PERMIS D'URBANISME

- Commune : Forest
- Demandeur : Service Public Régional de Bruxelles (SPRB)
c/o Monsieur Baptiste Daveau
Place Saint-Lazare 2
1210 Saint-Josse-ten-Noode
- Situation de la demande : Rue des Moines 17 - 21
- Objet de la demande : Rénover et étendre l'équipement culturel MOVY CLUB, ancien cinéma de quartier dans le cadre du programme du Contrat de Rénovation Urbaine n°4 « Avenue du Roi », restaurer les éléments classés (le hall d'entrée, le foyer, la salle et la cabine de projection du cinéma), changer l'affectation du sous-sol et supprimer un parking, démolir et reconstruire en intérieur d'ilot un bâtiment en toiture à shed.

Art. 1er. Le permis visant à rénover et étendre l'équipement culturel MOVY CLUB, ancien cinéma de quartier dans le cadre du programme du Contrat de Rénovation Urbaine n°4 « Avenue du Roi », restaurer les éléments classés (le hall d'entrée, le foyer, la salle et la cabine de projection du cinéma), changer l'affectation du sous-sol et supprimer un parking, démolir et reconstruire en intérieur d'ilot un bâtiment en toiture à shed, est délivré aux conditions de l'article 2

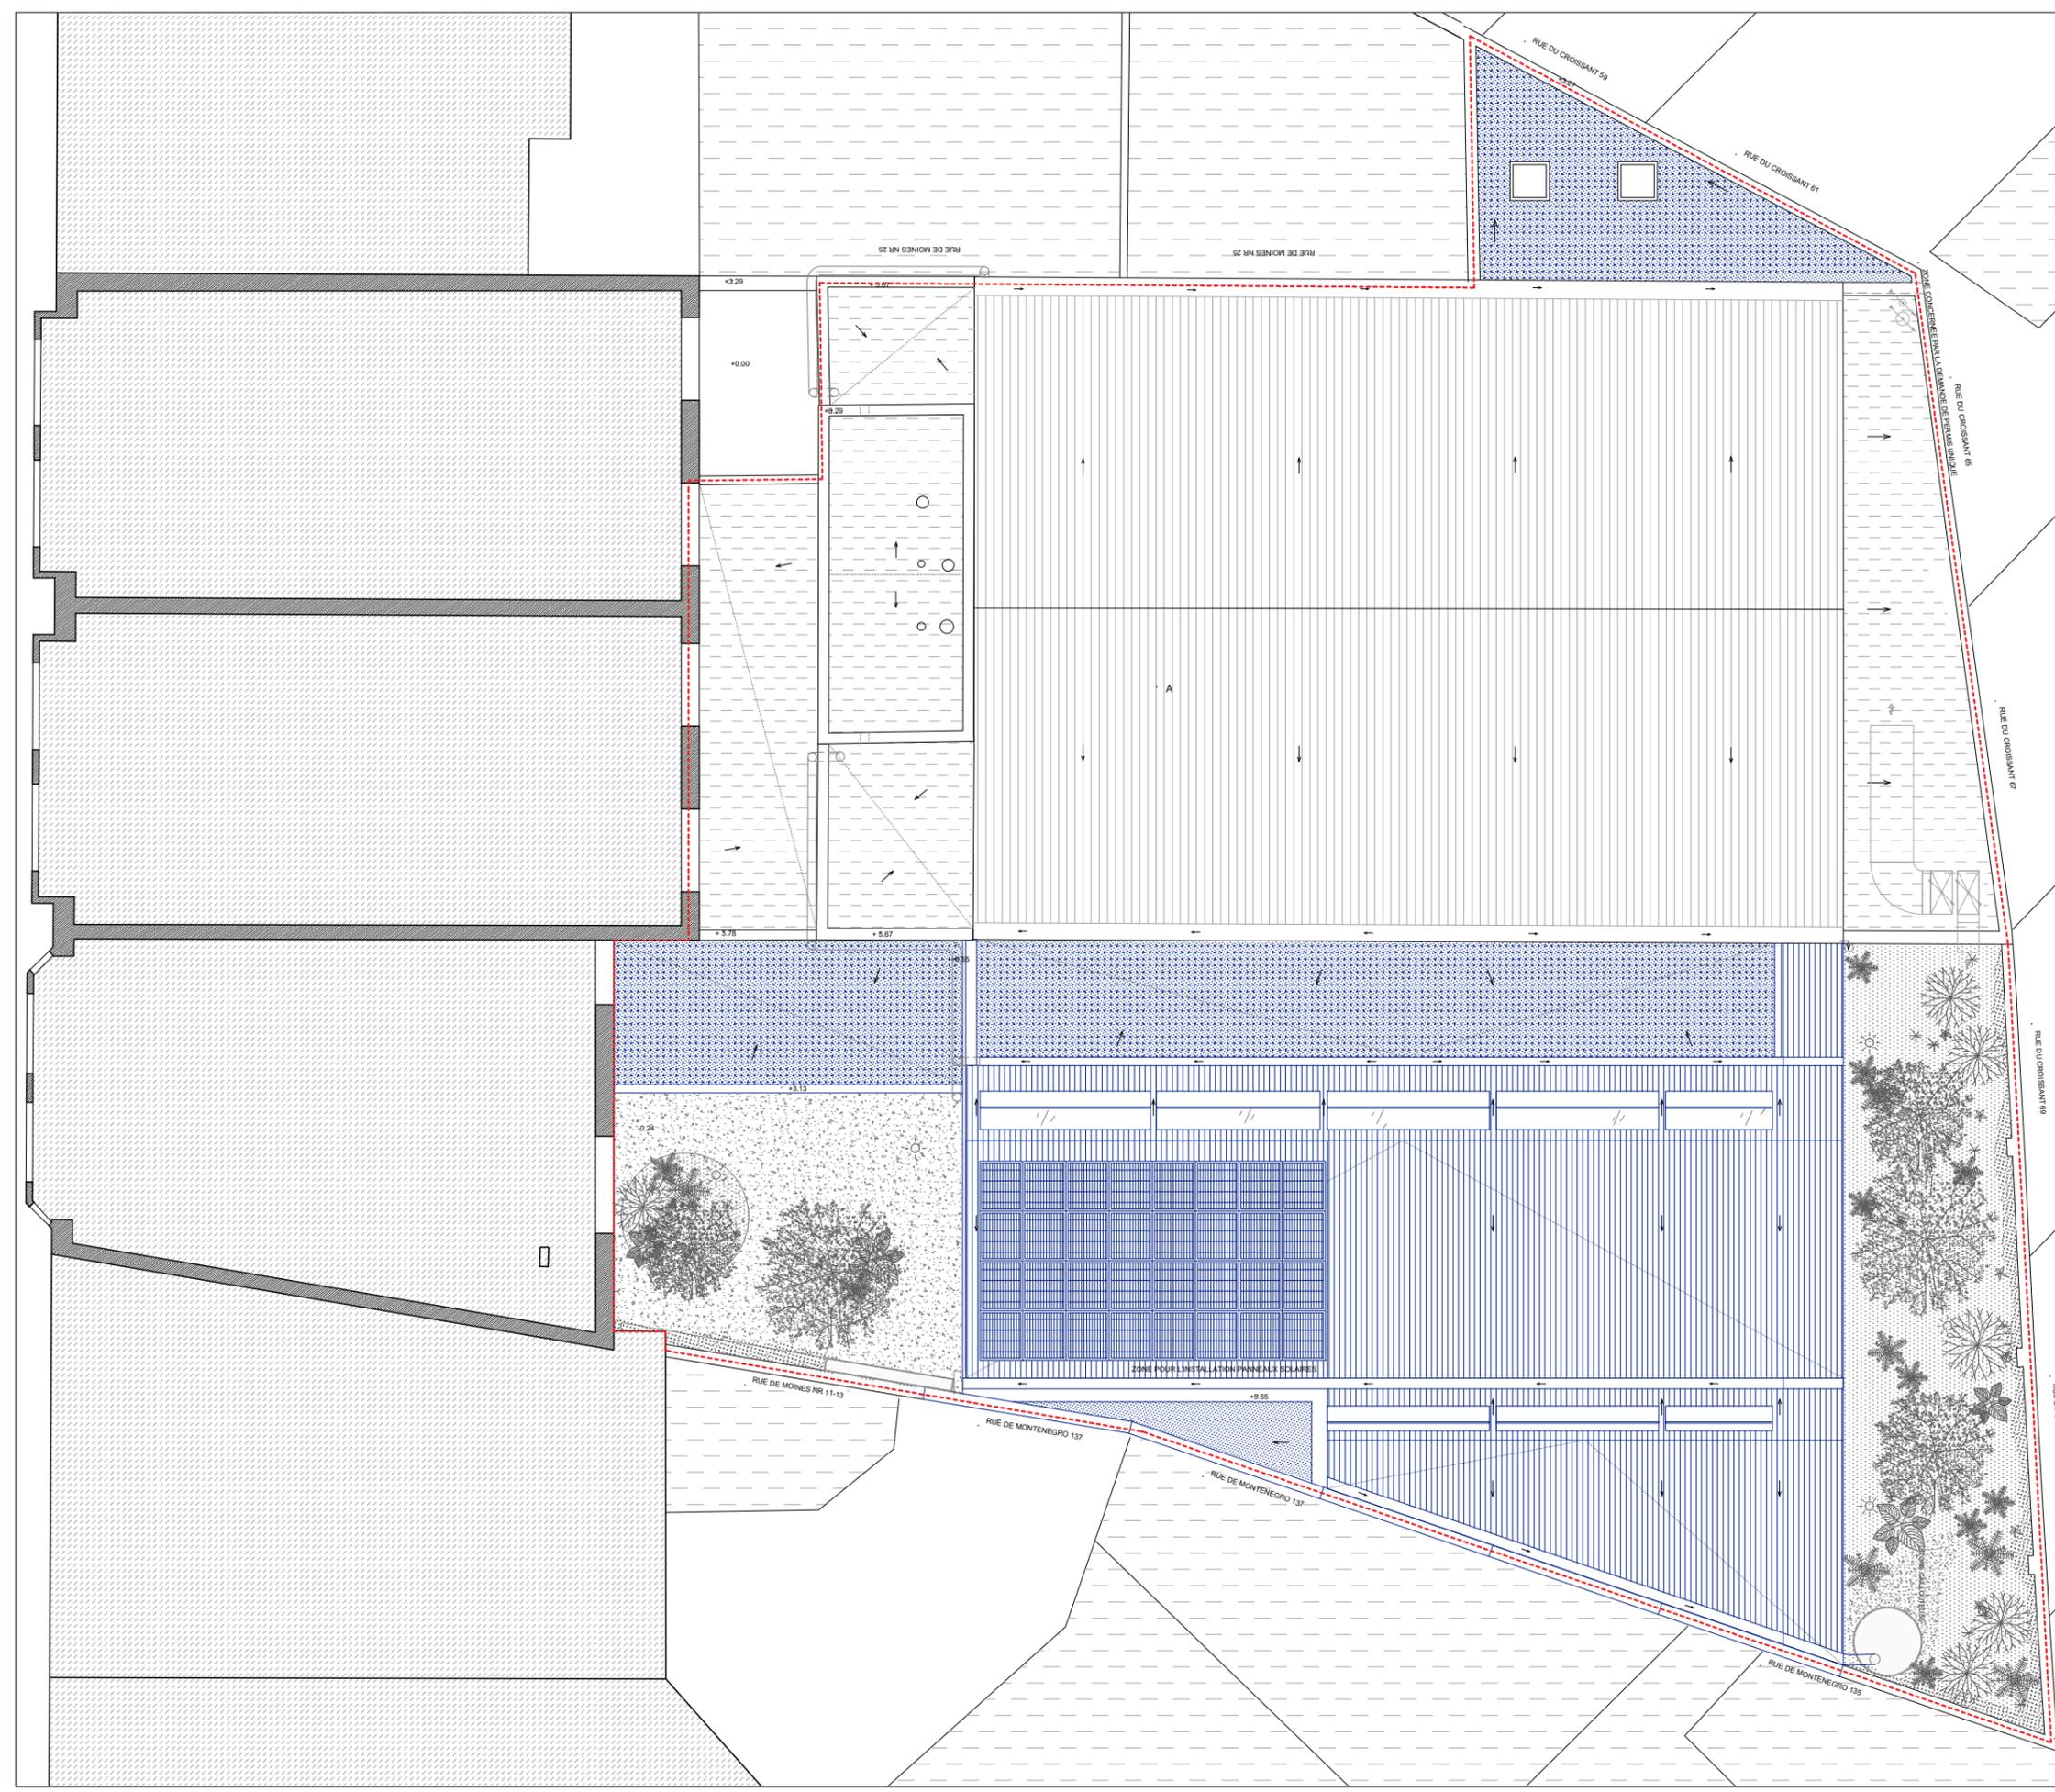
- Placer une toiture intensive sur la toiture plate du nouveau bâtiment le long du « Movy » ;

Considérant que le demandeur déclare que la toiture plate du bâtiment Movy est végétalisée, que cependant les matériaux de toiture restent non précisés en plan, que des revêtements végétalisés sont représentés en coupe, qu'il convient d'y prévoir une toiture végétalisée intensive ;

TITRE DU PLAN: FACADE DU MUR DE MITOYEN, COUPE II SITUATION PROJETEE	Échelle: 1/150 N° de plan: 08/11
---	-------------------------------------

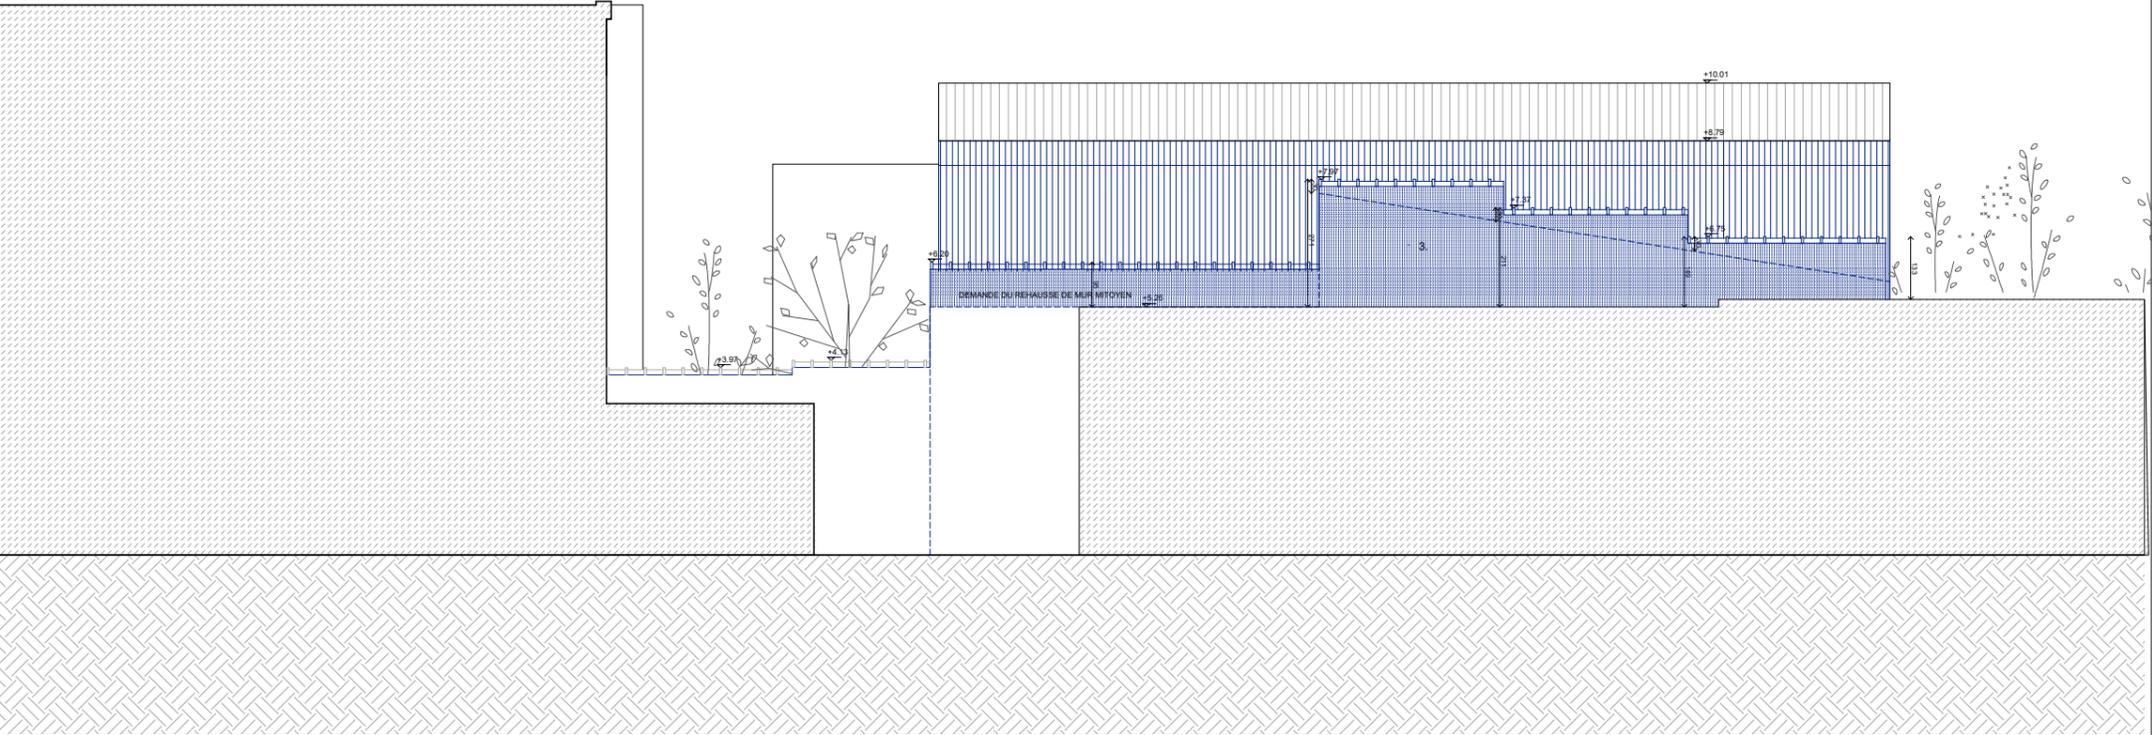
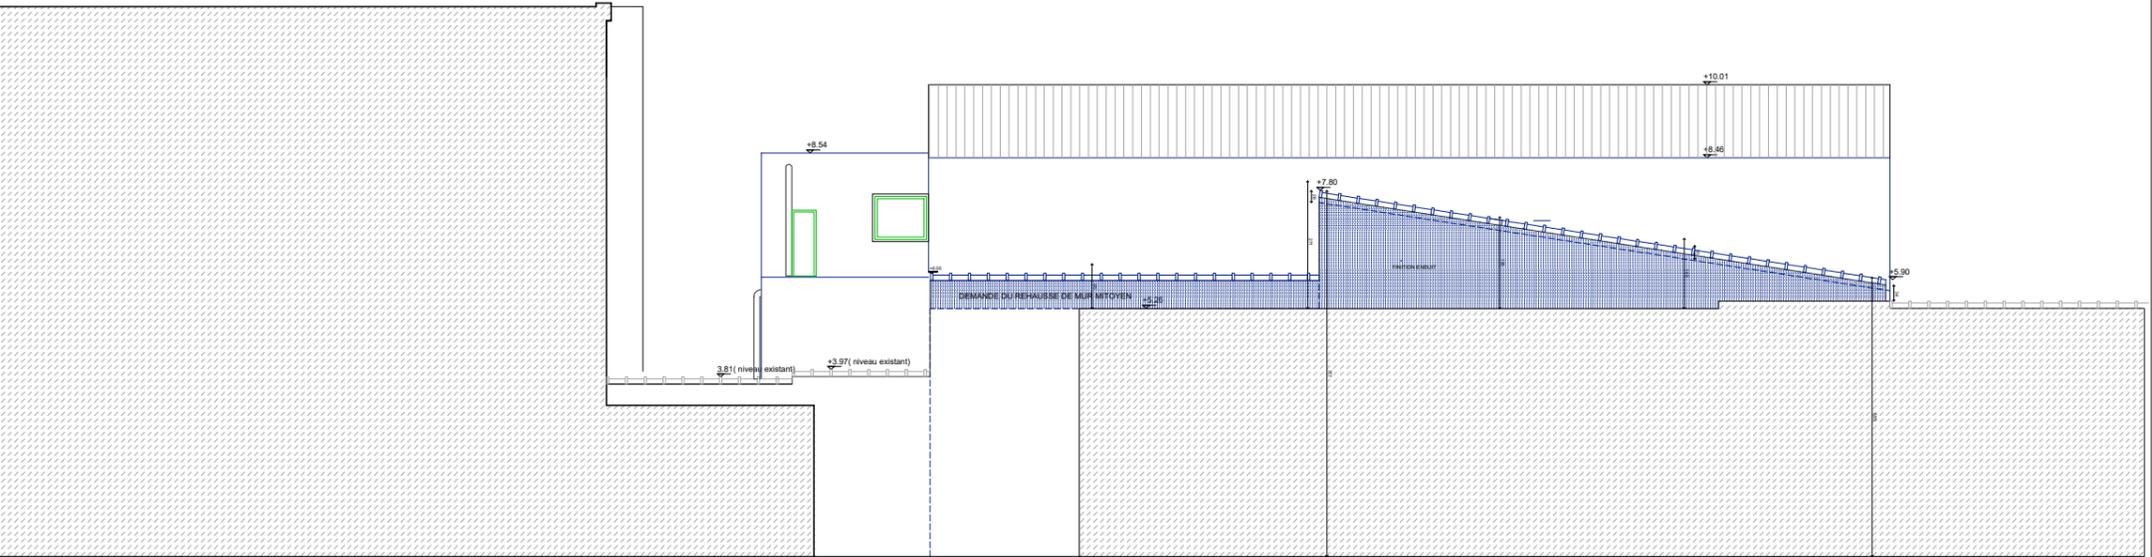
Considérant que les réhausses de mitoyens sur les parcelles mitoyennes rue de Monténégro sont précisées en plan, qu'elles sont réduites de manière à suivre la pente de toiture ;
